beschikking

Nummer IENM/BSK-2018/87583

Betreft Correctie Besluit tot vaststelling en wijziging van geluidproductieplafonds op referentiepunten langs rijkswegen van 20 december 2017

Bijlage 2 Situering gewijzigde gpp's

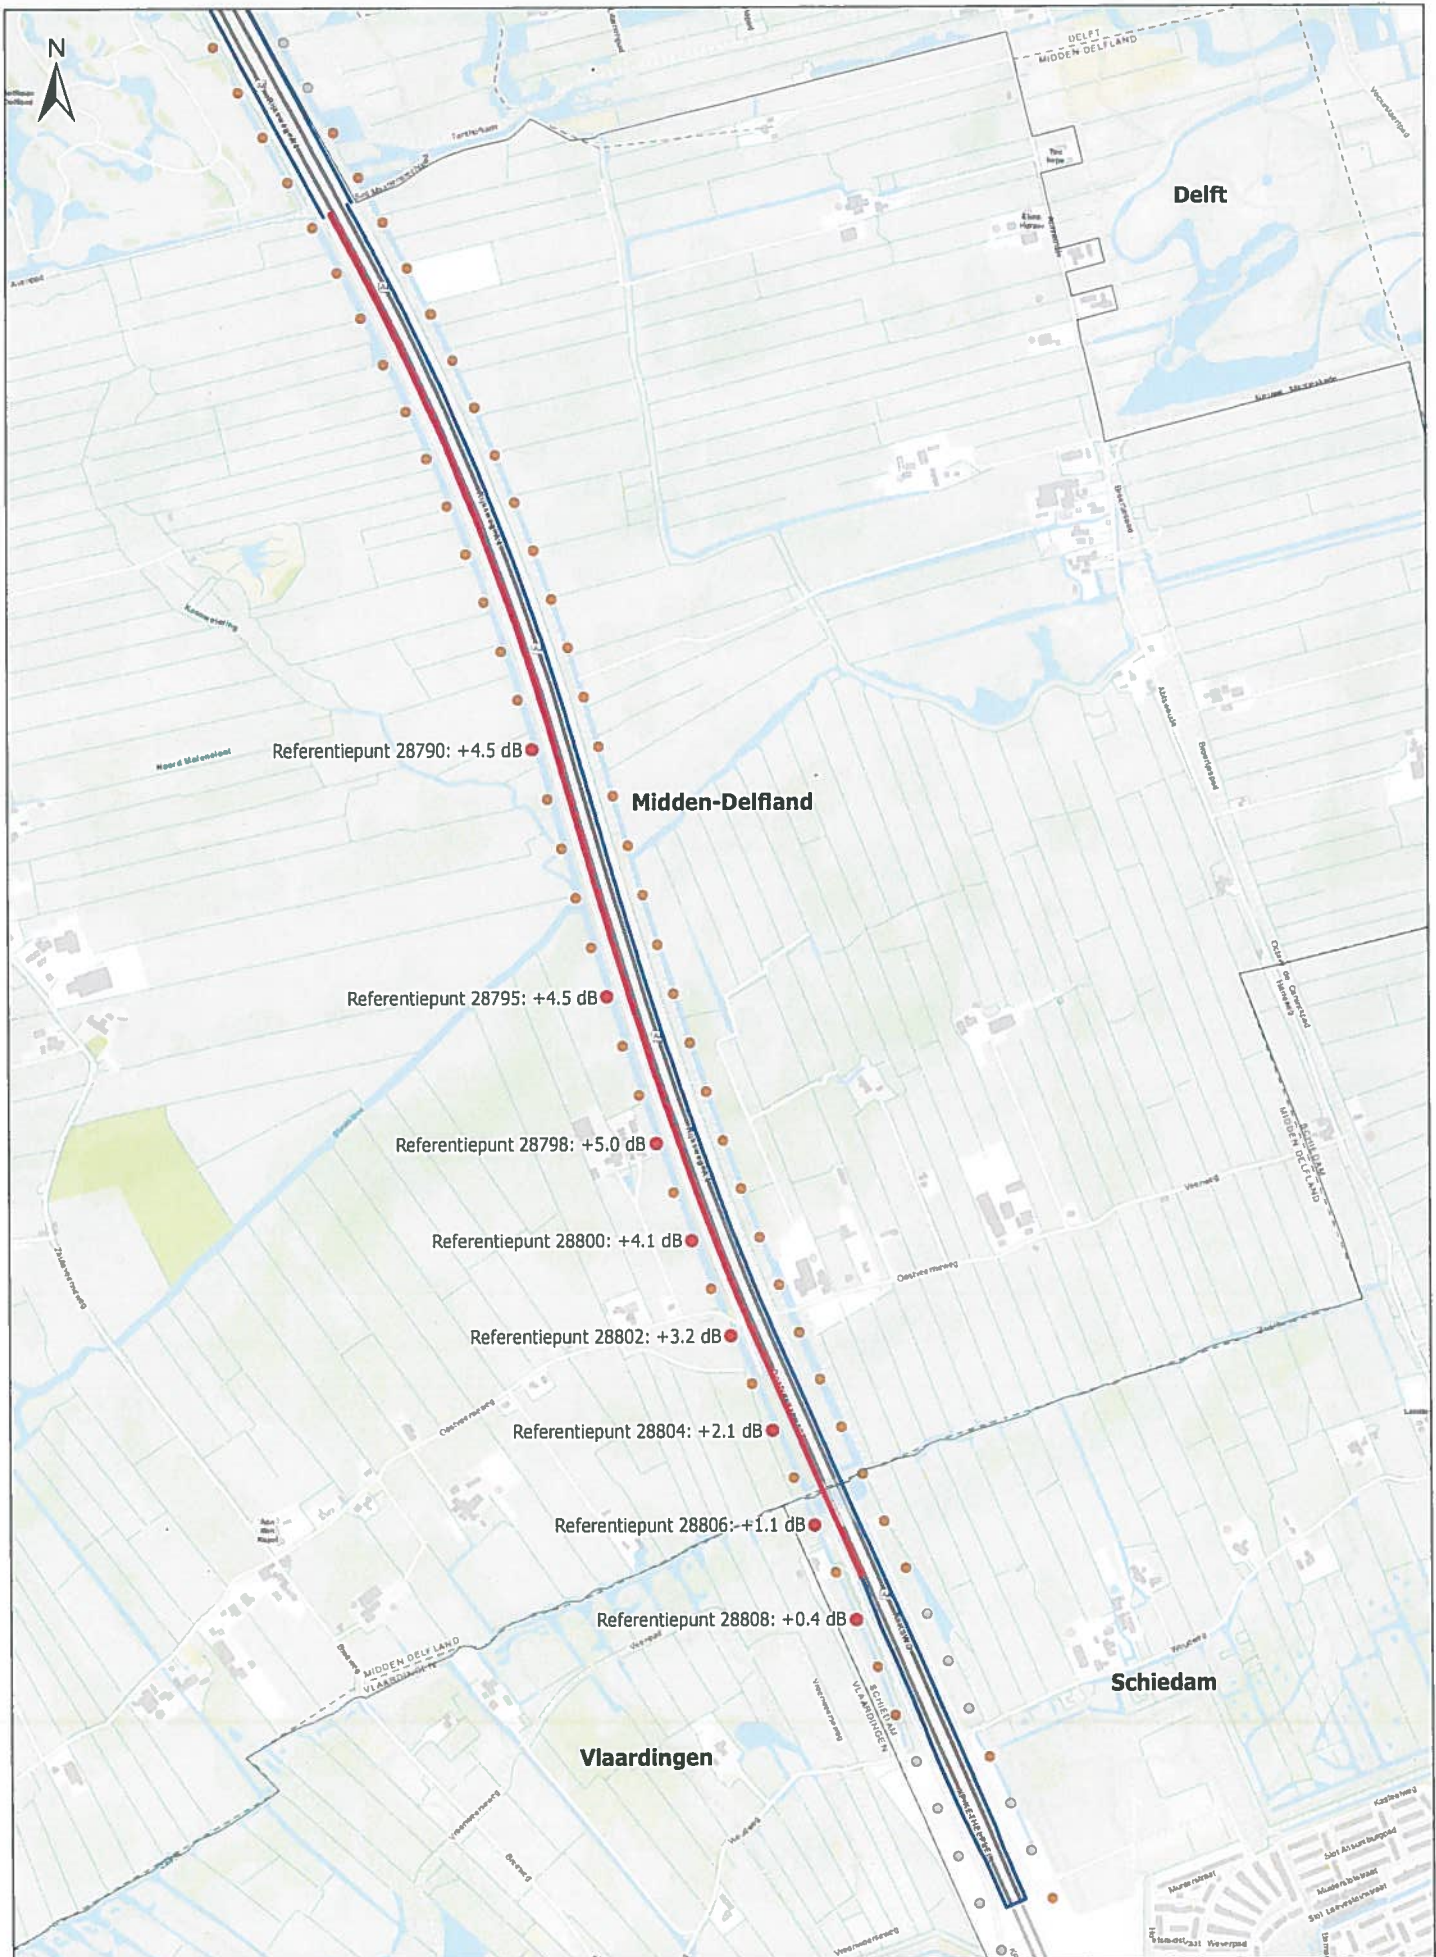
Nabij Schiedam is met het besluit van 20 december een geluidscherm van 8,1 meter hoog, aan de westzijde van de A4, uit de brongegevens van het geluidregister verwijderd. Op 8 referentiepunten zijn de effecten daarvan niet verwerkt in de gpp's.

Dit correctiebesluit leidt ertoe dat de te wijzigen gpp's aan de westzijde van de A4, achter het verwijderde scherm, tot 5,0 dB omhoog gaan. De gecorrigeerde gpp's liggen in de gemeenten Midden-Delfland en Schiedam en nabij de gemeente Vlaardingen.
